STELLUNGNAHME zur Anfrage	Vorlage Nr.:	2018/0626
GRÜNE-Gemeinderatsfraktion	Verantwortlich:	Dez. 6
Breite der Radwege auf der Rheinbrücke

Gremium	Termin	TOP	ö	nö
Gemeinderat	23.10.2018	30	x

Abb. 1: Querschnitt Rheinbrücke Maxau, Querschnitt gilt für beide Seiten der Rheinbrücke
Quelle: Regierungspräsidium Karlsruhe

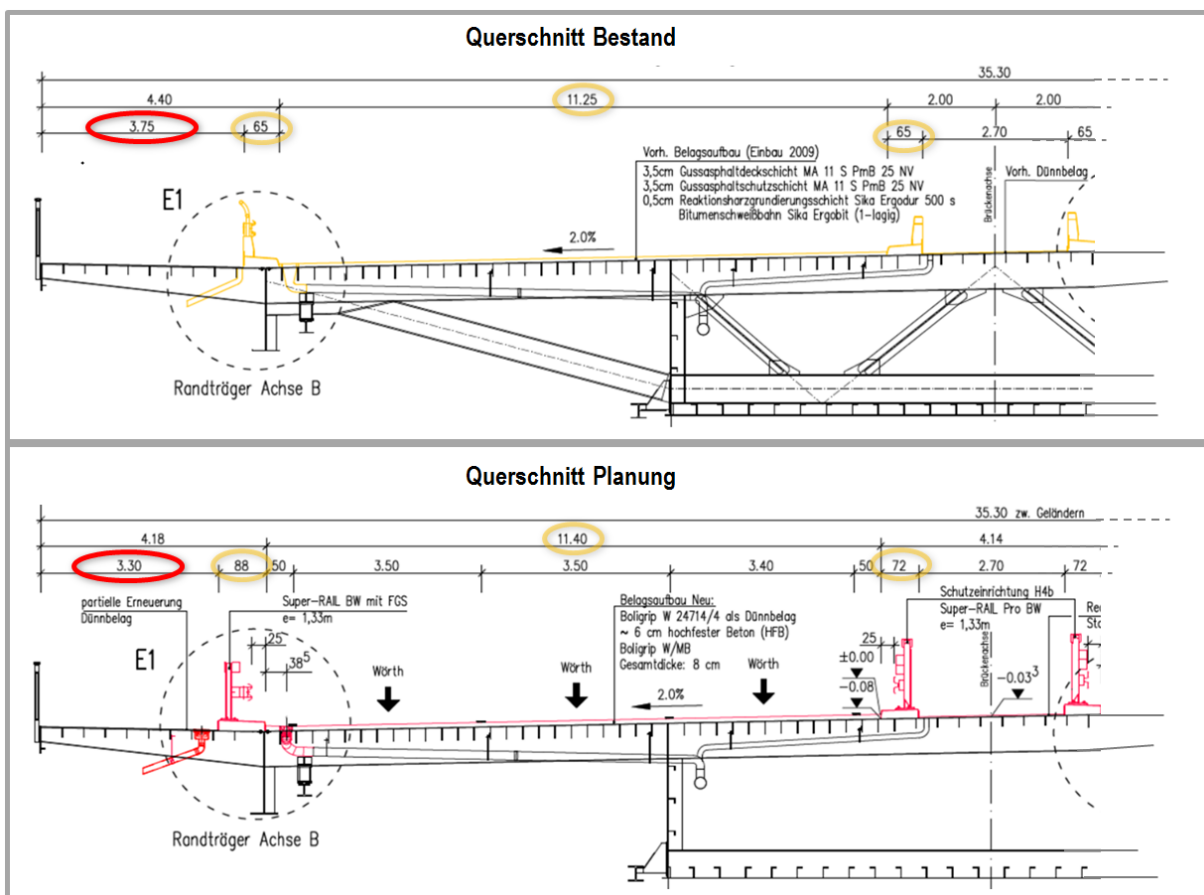
1. Trifft es zu, dass das Regierungspräsidium die Radwege auf der bestehenden Rheinbrücke Maxau im Zuge der kommenden Sanierung von 4,40 m auf 3,30 m verschmälern wird?

Das trifft nur bedingt zu.

Die nutzbare Breite der Geh- und Radwege liegt heute bei 3,75 m und wird auf 3,30 m verschmälert werden (siehe Abb. 1).

Die Verschmälerung des Geh- und Radweges erfolgt, da der Schutzeinrichtungsbereich auf ein Mindestmaß von 88 cm bzw. 72 cm und die Kfz-Fahrbahn von 11,25 m auf 11,40 m verbreitert wird. Die Verbreiterung der Kfz-Fahrbahn ermöglicht, dass zukünftig für Baustellenverkehr in „4+0 Führung“ etwas breitere Fahrstreifen angeboten werden können.

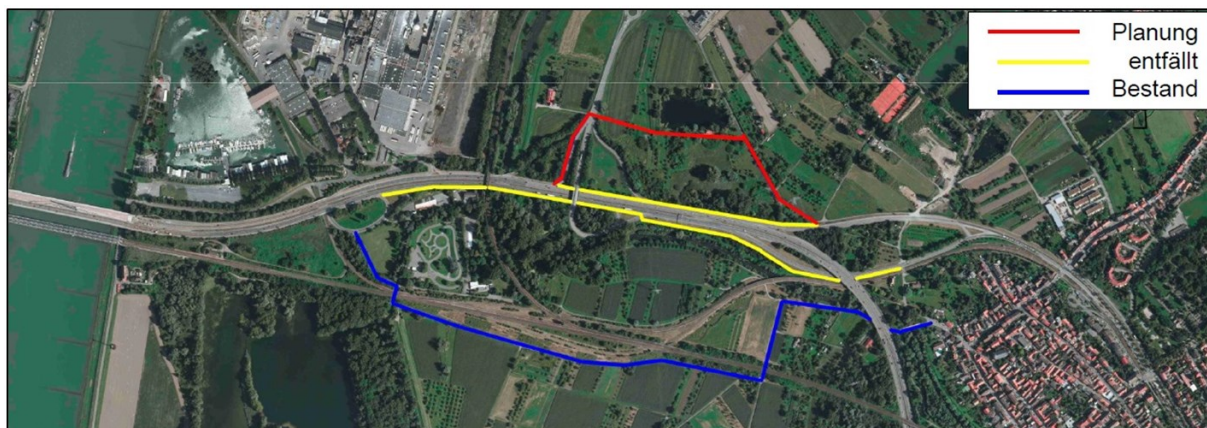
3. Im Zuge des Baus der zweiten Rheinbrücke ist vorgesehen, dass der Radverkehr auf nur noch einer Seite der bestehenden Rheinbrücke fahren wird. 3,30 m sind aber für einen Zweirichtungsradweg plus Fußweg zu wenig. Was ist in diesem Fall geplant?

Es stimmt nicht, dass im Zuge des Baus der zweiten Rheinbrücke der Radverkehr nur noch auf einer Seite der bestehenden Rheinbrücke fahren soll. Bei der bestehenden Rheinbrücke sind heute und auch zukünftig auf beiden Seiten der Brücke Radwege vorhanden. Es sind jedoch umwegigere Radführungen in der östlichen Fortsetzung sowie der Wegfall von Radwegen entlang der Südtangente vorgesehen (siehe Abb. 2).
